**INFORME DE HITO DE CONTROL CONCURRENTENTE
N° 015-2024-OCI/0415-SCC**

**EJECUCIÓN DE LA OBRA: “CREACIÓN DEL TERMINAL
TERRESTRE INTERDISTRITAL EN LA CIUDAD DE TARMA,
DEL DISTRITO DE TARMA – PROVINCIA DE TARMA –
DEPARTAMENTO DE JUNÍN”**

**HITO DE CONTROL N° 1: INICIO DE EJECUCIÓN
CONTRACTUAL Y AVANCE FÍSICO DE OBRA AL MES DE
OCTUBRE – 2024**

**PERÍODO DE EVALUACIÓN:
DEL 2 AL 10 DE OCTUBRE DE 2024**

Imagen n.º 4

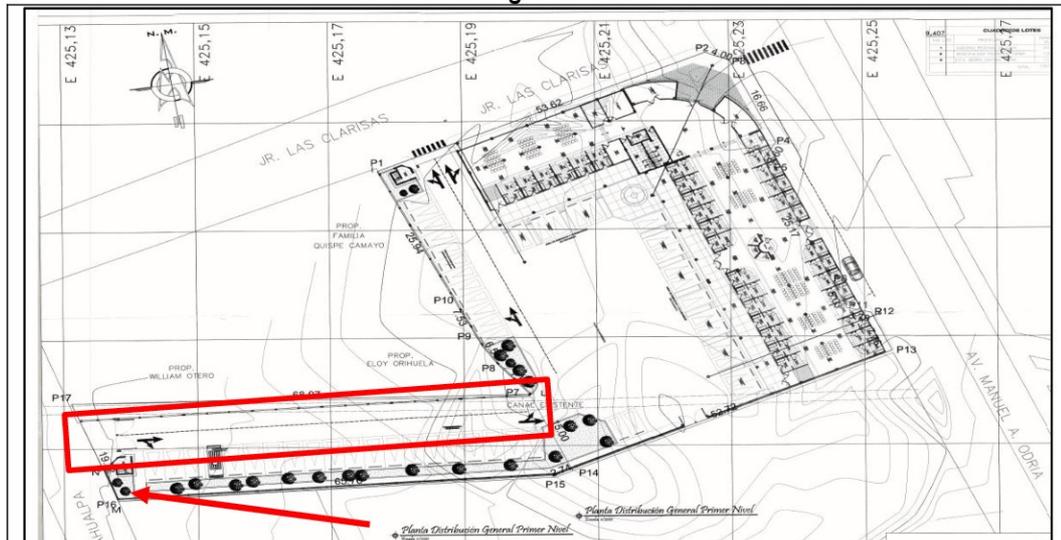
Se observa que, en la zona de ingreso por la Av. Tupac Amaru se encuentran apostados restos de maquinarias, vehículos y otros materiales apilados que a la fecha no fueron retirados.

Fuente: Plano PDG-01 del expediente técnico de obra aprobado con Resolución Gerencial n.º 013-2024-GMMPT de 2 de febrero de 2024.

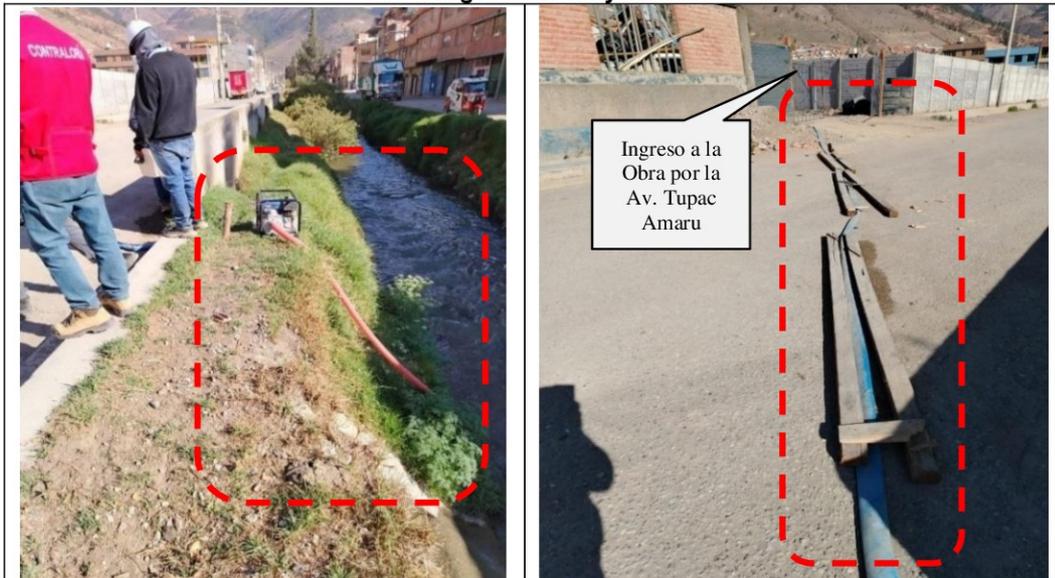
Al respecto se pudo observar que, para la preparación del concreto en el área de trabajo, el ejecutor sólo contaba con agua depositada en un cilindro de 200 litros y cuatro baldes de 20 litros de capacidad; además, de un pozo para el curado de probetas. Sobre el particular, el asistente de residente de obra manifestó, sin evidencia, que el agua es proveída a la Obra por un vecino; además, el representante común del Consorcio manifestó que, adicionalmente, hacen uso del agua que discurre por el canal de regadío que cruza la esquina superior izquierda de la obra; sin embargo, se observó que dicha fuente de agua no reuniría las condiciones establecidas para el uso del agua en la preparación del concreto; puesto que, no se evidencia ensayos y aprobación del supervisor de

Obra; además, las características organolépticas (color y olor) son propias de aguas servidas, evidenciándose que estas aguas conducen restos inorgánicos (bolsas de plástico) y materia orgánica.

Imagen n.º 42

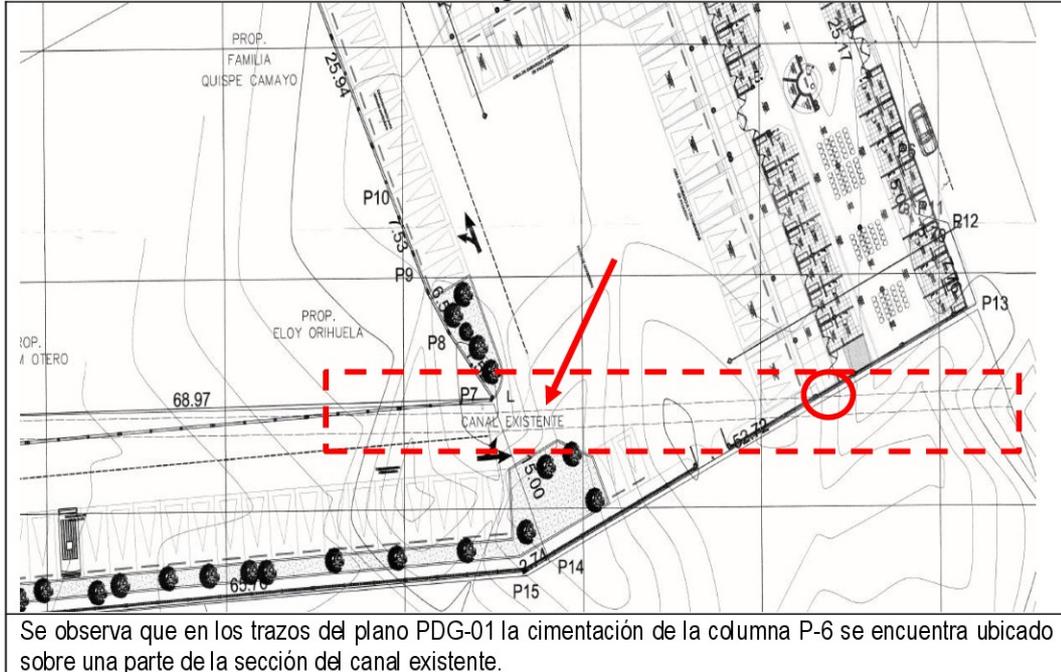
En relación a las condiciones físicas del terreno se evidenció que, la ubicación de la cimentación y columna P-6 se deberá construir en parte de la sección del canal de concreto existente y en uso activo, tal como se muestra en las imágenes siguientes:

Imagen n.º 43

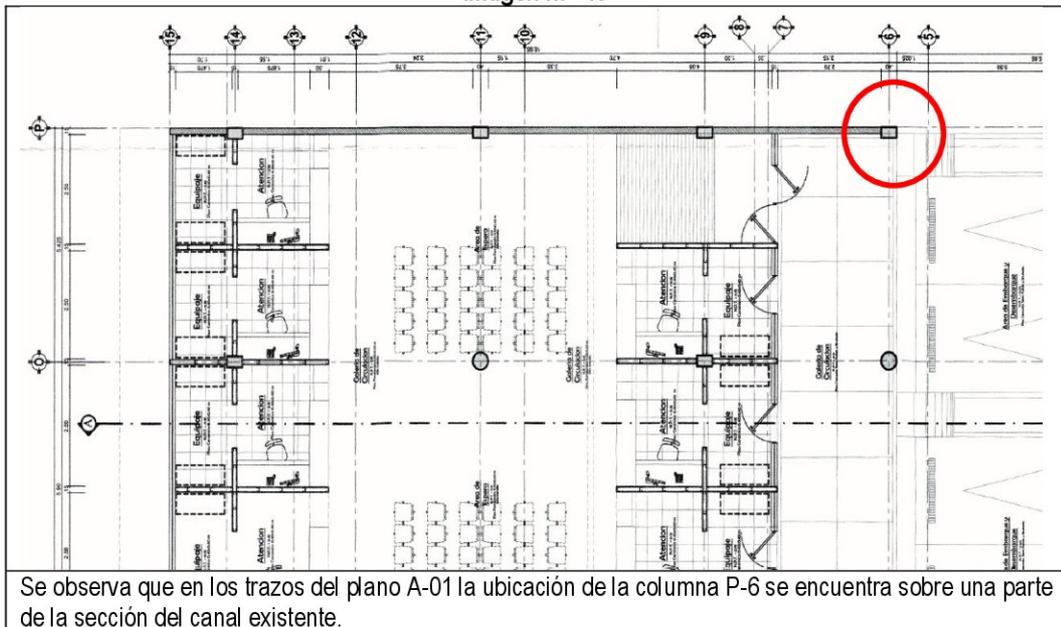
Se observa que, la columna P-6 ocupará parte de la sección del canal de concreto, situación que podría obstruir el paso del agua a través del canal y afectar la integridad de la columna por tratarse de agua contaminada.

De las imágenes precedentes, se advierte que la cimentación y columna P-6 estaría en contacto con las aguas servidas que, contienen elevadas cantidades de sulfuros, siendo la resistencia del cemento portland tipo I (usado en obra) insuficiente ante el ataque de los sulfatos (por la presencia de azufre); además, la situación podría generar deductivos de obra y ampliaciones plazo, afectando el plazo contractual y funcionamiento del proyecto.
